**BETREFF: Stellungnahme des BUND Thüringen e.V zum Verfahren
„Vorhabenbezogener Bebauungsplan Nr. 09 „Photovoltaikanlage Drachenschwanz“
der Stadt Weißensee“**

Ihre Schreiben vom 07.11.2023

Abbildung 1: Lage des FFH-Gebiets im weiteren Umfeld der Stadt Weissenfeld.
Quelle: © GDI-Th | © basemap.de / BKG 2023

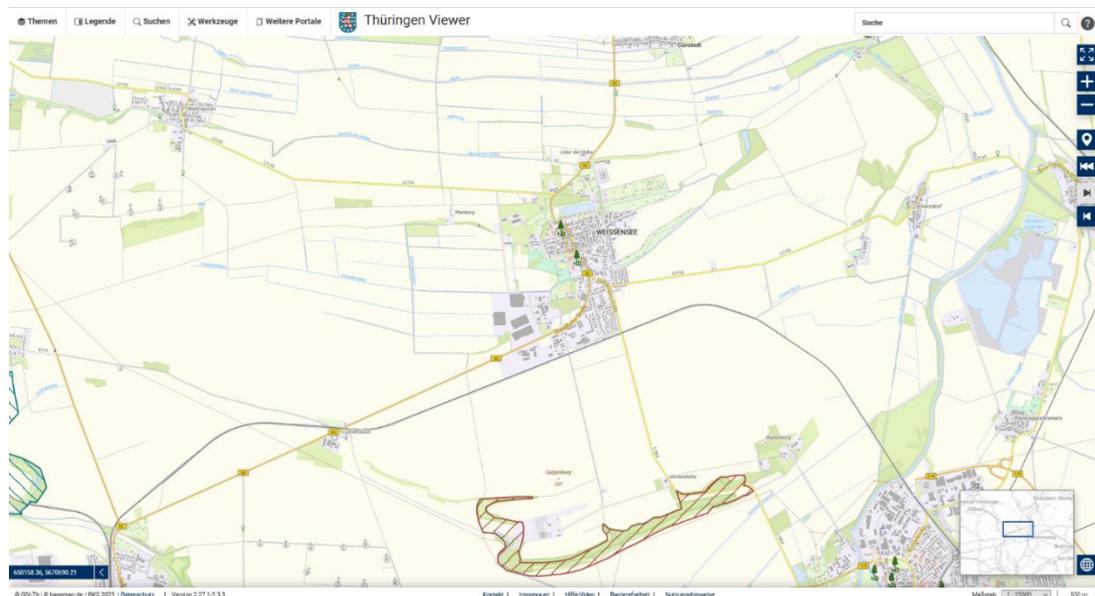
Im Norden, Westen und Südwesten grenzt das FFH-Gebiet „Kahler Berg und Drachenschwanz bei Tunzenhausen“ an das Plangebiet an. Damit wird die Maßnahmenfläche vom FFH-Gebiet teilweise umschlossen. Aufgrund fehlender Kenntnisse zu den Auswirkungen großer Solarfelder auf die Umwelt, vor allem das Kleinklima (siehe Absatz zum Klima) halten wir das für nicht tragbar.

Schaut man sich die Lage der Fläche im weiteren Umfeld an (siehe Abb. 1), so wurde ausgerechnet eine Lage gewählt, bei der das Solarfeld unmittelbar an das FFH-Gebiet grenzt.

Der Standort ist bereits durch den bestehenden Photovoltaikpark des Abfallwirtschaftszentrums im Süden und durch einen im Westen nahegelegenen Windpark geprägt., was die potenziell entstehenden Auswirkungen auf das Kleinklima noch erhöht.

Abbildung 2: Fachkulissen der KULAP-Naturschutzmaßnahmen. Quelle: © GDI-Th | © basemap.de / BKG 2023

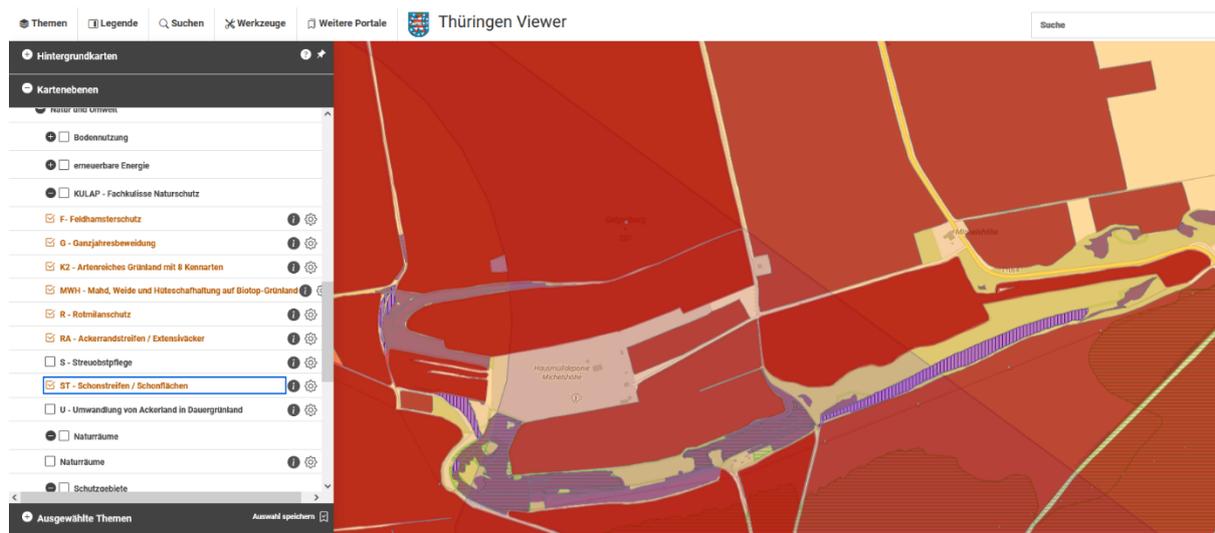
Zusätzlich dazu, ist sowohl das Gebiet direkt als auch das unmittelbare Umfeld, was aus unserer Sicht nicht außer Acht gelassen werden darf, durch verschiedene Fachkulissen der KULAP-Naturschutzmaßnahmen überplant (siehe Abb. 2). Das bedeutet, eine Eignung der Flächen für die Umsetzung von Schutzmaßnahmen und damit auch eine Aufwertung im naturschutzfachlichen Sinn wird bestätigt.

Gebiet direkt: Feldhamsterschutz, Rotmilanschutz, Ackerrandstreifen/ Extensiväcker, Schonstreifen/ Schonflächen

Unmittelbare Umgebung: Ganzjahresbeweidung, Artenreiches Grünland mit 8 Kennarten, Mahd, Weide und Hüteschafhaltung auf Biotopgrünland, Rotmilanschutz, Ackerrandstreifen/ Extensiväcker, Streuobstpflge, Schonstreifen/ Schonflächen
